con la presente si inviano le Osservazioni contro il Progetto di un impianto eolico codice procedura ID 13034 denominato "Energia Sorano" ubicato nel comune di Sorano (GR) costituito da 8 (otto) aerogeneratori di potenza nominale 6,2 MW per un totale di 43,4 MW con relative opere connesse ed infrastrutture indispensabili.

**“Progetto di un nuovo parco eolico, denominato "Energia Sorano", costituito da n.8 aerogeneratori, ciascuno di potenza nominale pari a 6,2 MW, per una potenza complessiva di 43,4 MW da realizzarsi nel comune di Sorano (GR) e relative opere di connessione”**

## TESTO DELLE OSSERVAZIONI

***Nell'immagine tratta dal PIT Toscana in alto a destra la "città del Tufo" ( Pitigliano-Sorano-Sovana).***

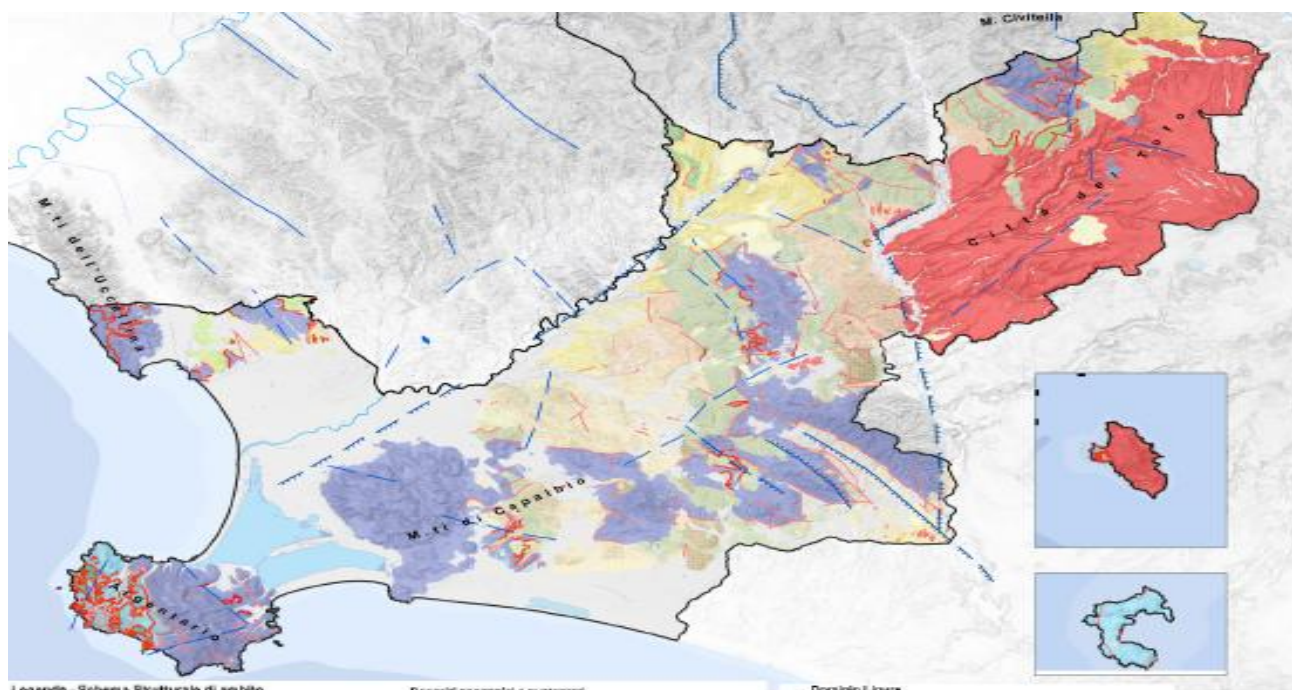
La città del Tufo dove verrebbe ad insediarsi l'impianto eolico industriale "Energia Sorano" è uno dei paesaggi, dei contesti storici, archeologici e delle tradizioni agroalimentari più rilevanti all'interno dell'ambito in cui è inserito.

Un impianto eolico industriale come il "Energia Sorano" sarebbe completamente avulso dal contesto oltre a essere assolutamente fuori scala rispetto ad ogni elemento naturale e antropico.

# Analisi delle Pale Eoliche in Progetto ed Esistenti

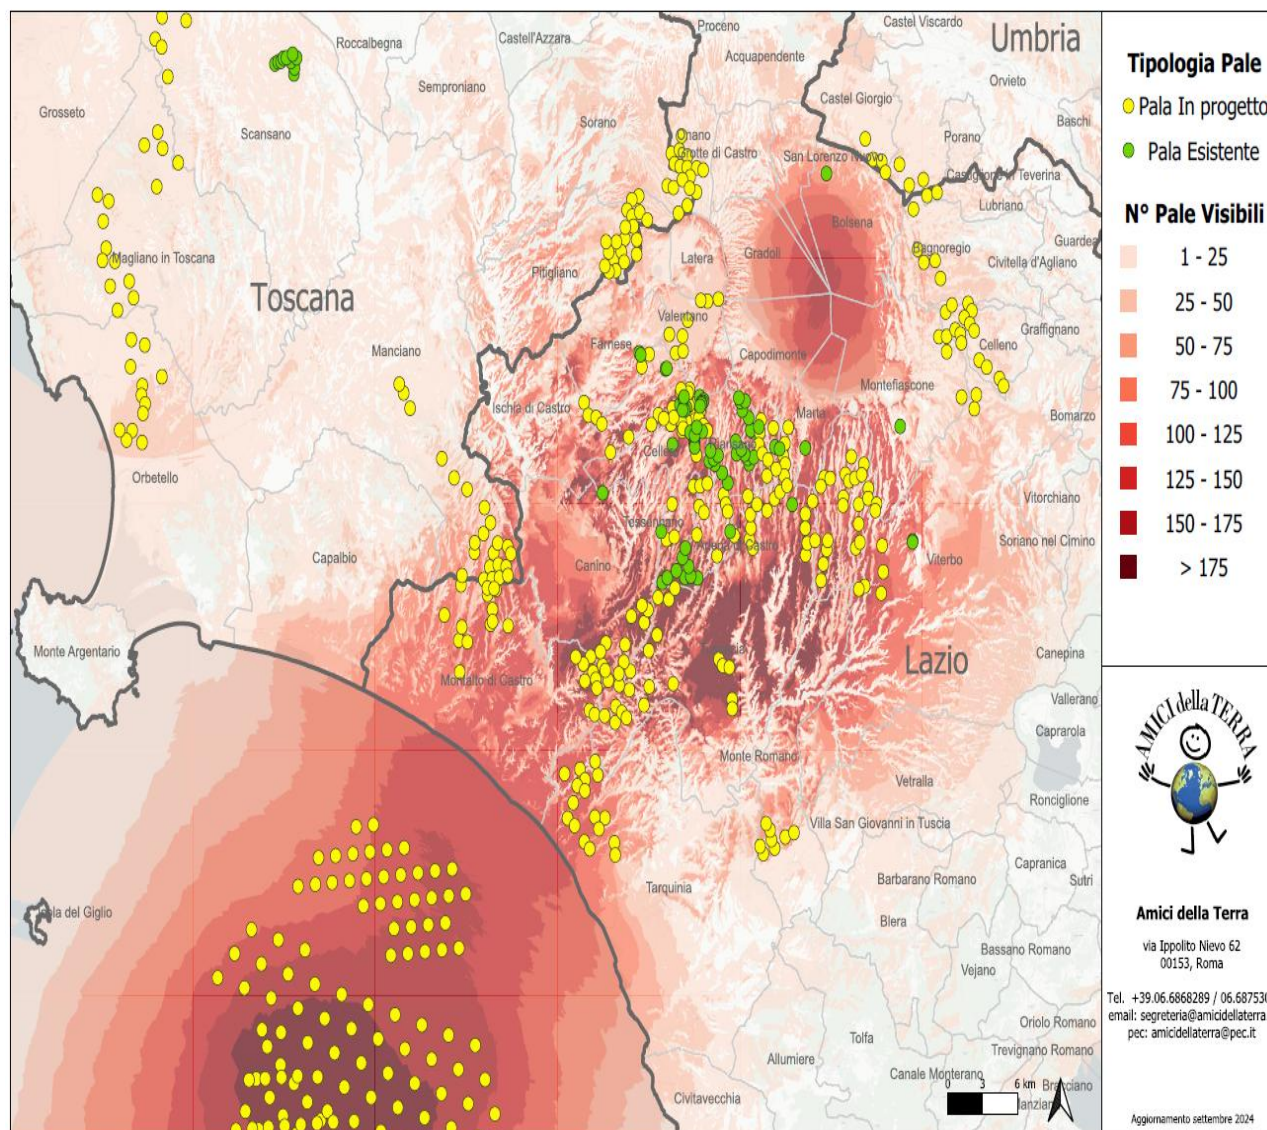
In questa elaborazione sono visibili **621** pale, di cui **540** in progetto e **79** esistenti. Del totale, **7** ricadono in Umbria, **92** in Toscana e **522** nel Lazio.

Le **540** pale in progetto sono suddivise in **42** progetti, **1** in Umbria, **8** in Toscana e **33** nel Lazio.

Delle **218** pale off-shore previste al largo di Tarquinia, solamente **92** sono visibili in questa elaborazione. Le restanti sono poco più a Sud.

Se agli impianti eolici rappresentati qui sopra che non comprendono sia l'impianto eolico Pitigliano di 20 pale e le altre 14 pale del progetto eolico Pian di Morrano – La Rotta e neanche gli 8 aerogeneratori di “Energia Sorano” ad essi si aggiungono le migliaia di ettari (7000 fin’ora) di territorio occupato dagli impianti fotovoltaici e agrivoltaici e dalle altre tipologie di impianti, appare chiaro il numero spropositato degli impianti FER nella bassa toscana e nella Toscana.

**Nell'immagine sono visibili i Siti Natura 2000 Toscana sud - Lazio nord, in rosso la zona di localizzazione dell'impianto. Immagine tratta dal Geoportale nazionale, MASE.**

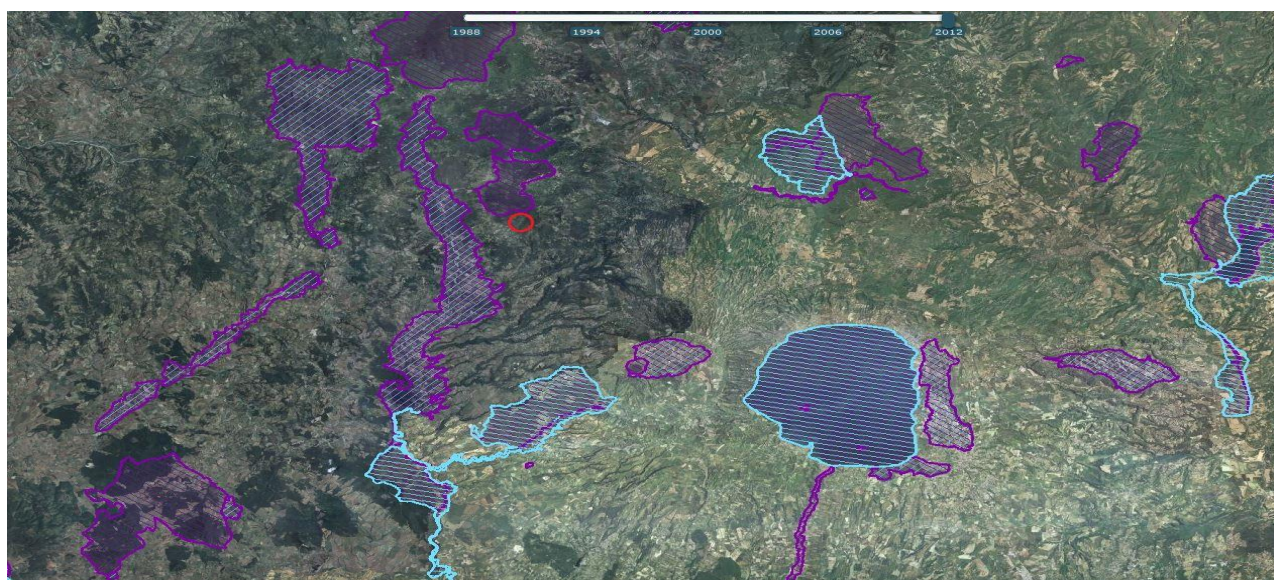
**ZSC IT51A0020 Monte Penna, Bosco della Fonte e Monte Civitella:** distanza da aerogeneratore più vicino: 200 metri; distanza da altre opere: 100 metri

**ZSC/ZPS IT51A0019 Alto corso del Fiume Fiora:** distanza da aerogeneratore più vicino 2.6 Km; distanza da altre opere: 2.8 Km.

**ZSC IT5190013 Foreste del Siele e del Pigelleto di Piancastagnaio:** distanza da aerogeneratore più vicino 4.8 Km; distanza da

Si riscontrano infatti distanze veramente ridotte, in alcuni casi di qualche centinaio di metri dalle zone di protezione, per cui appare veramente impropria e tendenziosa l'affermazione che si ritrova costantemente nello studio secondo cui *non esisterebbero interferenze dirette*

con Siti Natura 2000 sulla base della semplicistica constatazione che il progetto è formalmente esterno a tali siti.

**Il cerchio blu nell'immagine indica la zona in cui ricadrebbe l'impianto eolico industriale "Energia Sorano".**

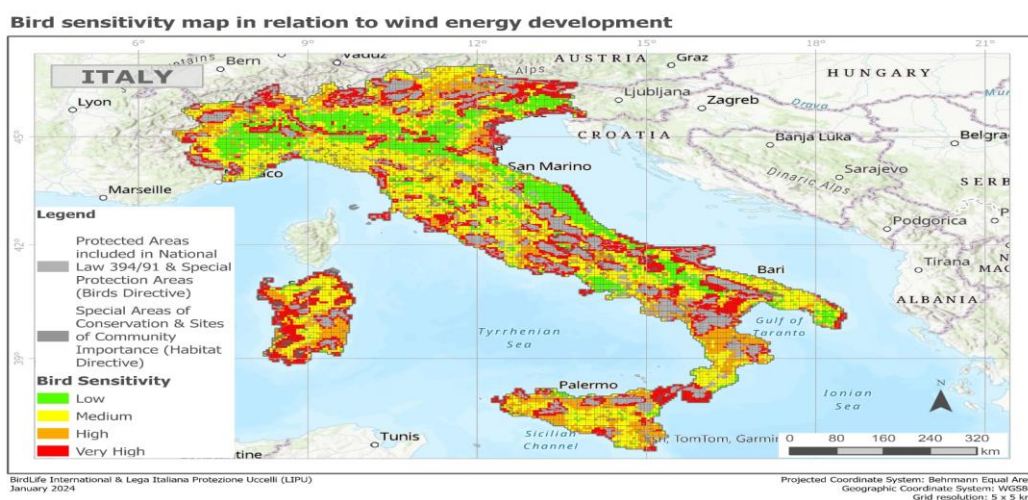
La mappa elaborata dalla LIPU di cui si riproduce anche un particolare è a ulteriore autorevole riprova che l'assenza di interferenze con i siti della Rete Natura 2000 sostenuta dalla proponente è profondamente errata. Infatti dal particolare della mappa, riportato qui sotto, se confrontato con i colori della legenda della mappa completa si evince facilmente che la zona in cui si verrebbe ad insediare l'impianto industriale è a media (giallo), alta (arancione) e veramente alta sensibilità (rosso) per l'avifauna.

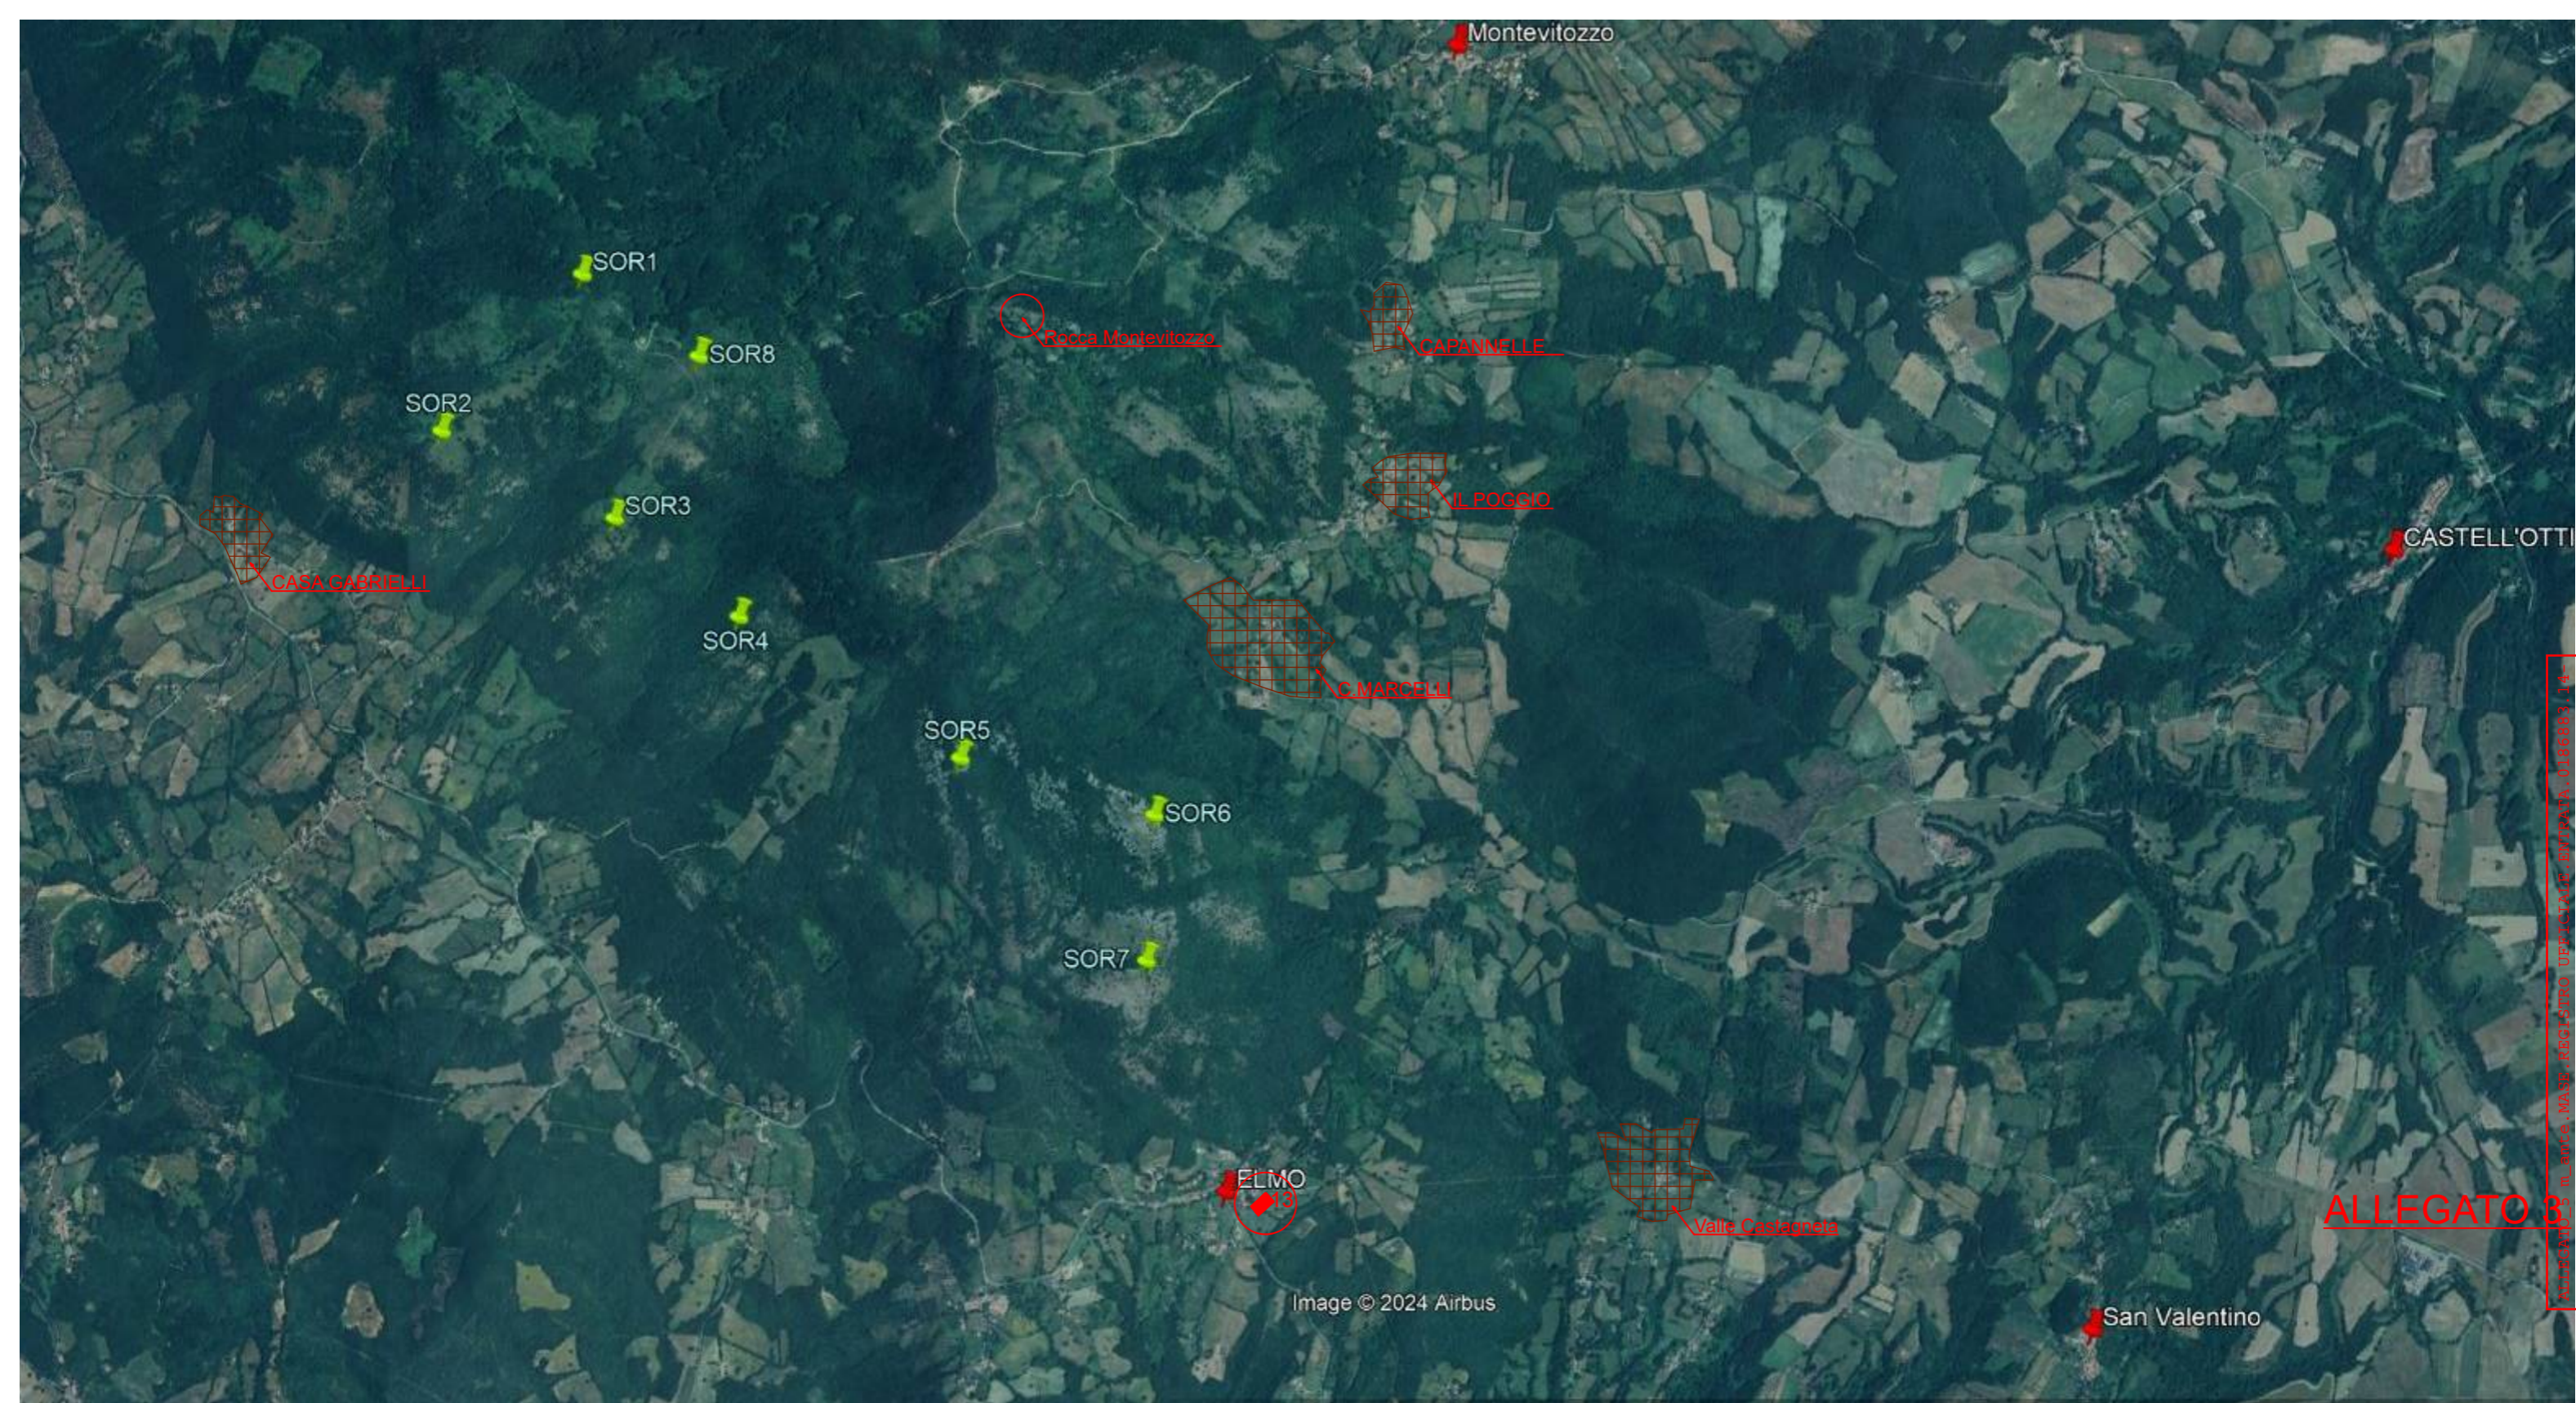
Il progetto insiste su un'area vincolata dal 1923 per protezione idrogeologica, con rischi legati a interventi sul terreno come disboscamenti e scavi.

Gran parte delle opere in progetto cade in area riconosciuta a protezione idrogeologica sin dall'R.D. 3267 del 1923, confermata come area boscata nel 2016 e con DCR 93/2018 con conseguente vincolo idrogeologico. Il Vincolo idrogeologico sottopone a tutela le aree territoriali che per effetto di interventi quali, ad esempio, disboscamenti o movimenti di terreno, scavi per plinti, allargamenti dei tratturi possono, con danno pubblico subire denudazioni, perdere la stabilità o turbare il regime delle acque).

Si vuole inoltre evidenziare che l'area è ricca di doline puntuali e areali (dati cartografia Geoscopia) che potenzialmente possono costituire un rischio per la sicurezza del cantiere e della struttura quando fosse operativa.
